Kartläggning av Skiftet

Introduktion

Hiss

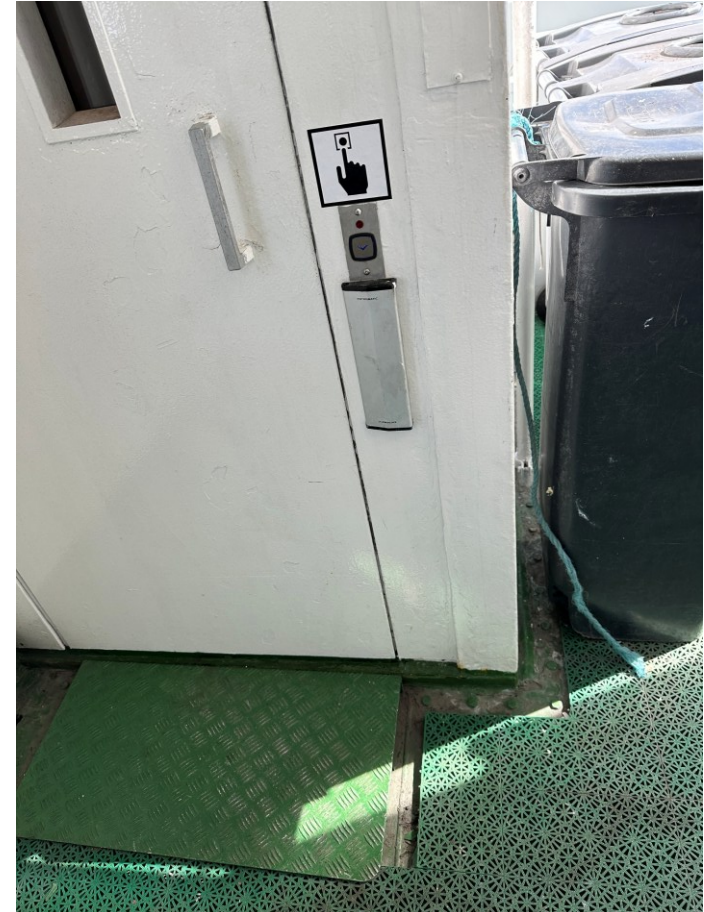
Den runda upphöjningen vid hissen bör kontrastmarkeras eftersom den kan utgöra snubbelrisk.

Metallrampen på det övre planet ligger ovanpå en plastmatta, vilket skapar glipor.

Det bör markeras på golvet åt vilket håll grindarna öppnas.

Det saknas ett visuellt ljud när hissen anländer till våningsplanen.

Dörrens slagyta bör markeras.
